# 発電用原子力設備規格 材料規格（2020年版） JSME S NJ1-2020

技術評価に関する検討チーム会合における  
日本機械学会への説明依頼事項に対する回答

(一社)日本機械学会 発電用設備規格委員会  
原子力専門委員会 材料分科会

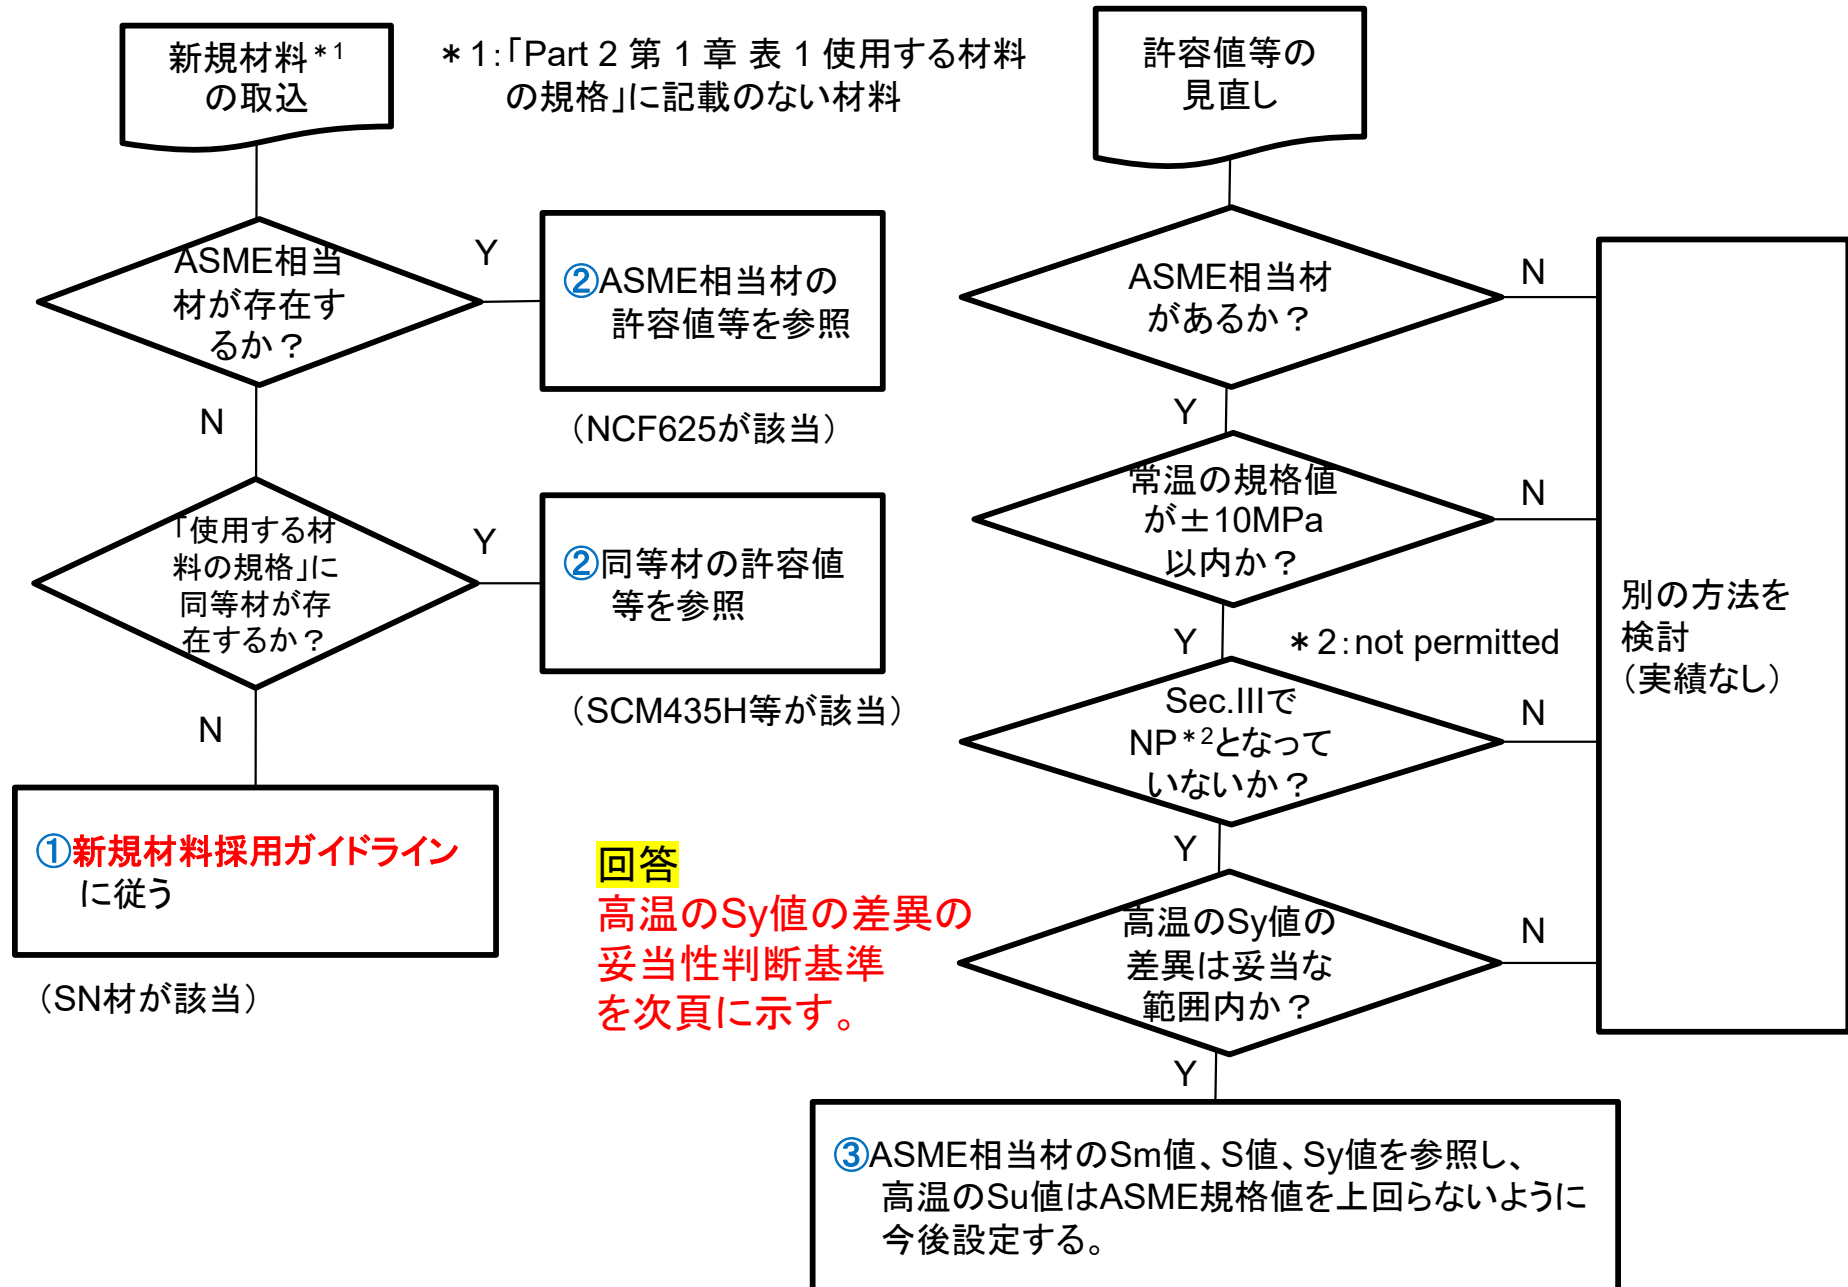
- ① 第3回検討チーム会合 資料3-2には設計係数3.5に基づく新規材料採用ガイドラインへの流れのみが示され、設計係数4については示されていない。解説-8ではASME相当材が同定されなかった材料についてはS値の設計係数は4とすると記載されており、矛盾しているのではないか。
- ② フロー中の「使用する材料の規格に同等材が存在するかについて」について具体的な判断項目や基準があるか、ある場合はその内容について示してください。また、判断項目等がない場合はどのようにしているのか、説明して下さい。

- 他規格等の材料を取り込む際の考え方について改めて次頁以降に示す。

図 ASME規格相当材同定フロー(2012年版制定時)

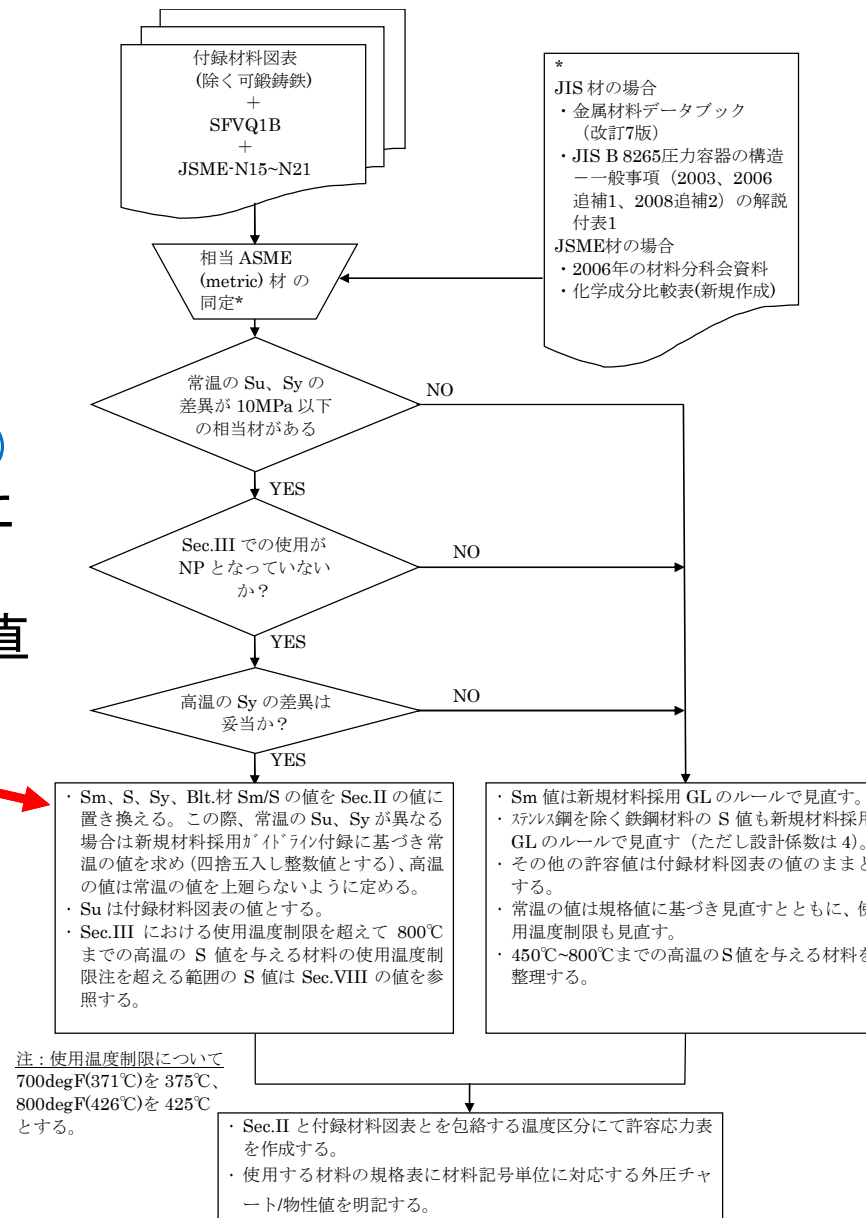
- ① 第3回検討チーム会合 資料3-2には設計係数3.5に基づく新規材料採用ガイドラインへの流れのみが示され、設計係数4については示されていない。解説-8ではASME相当材が同定されなかった材料についてはS値の設計係数は4とすると記載されており、矛盾しているのではないか。
- ② フロー中の「使用する材料の規格に同等材が存在するかについて」について具体的な判断項目や基準があるか、ある場合はその内容について示してください。また、判断項目等がない場合はどのようにしているのか、説明して下さい。

**補足説明(前回追記)**  
 Sの値をSec.IIの値に置き換えるということは設計係数3.5に見直すということ。

**補足説明(今回追記)**  
 ASME相当材でなくとも新規材料採用ガイドラインが要求するデータに基づき許容値を設定する材料のS値の設計係数は3.5。

**補足説明(前回追記)**  
 S値の設計係数は4のまま。
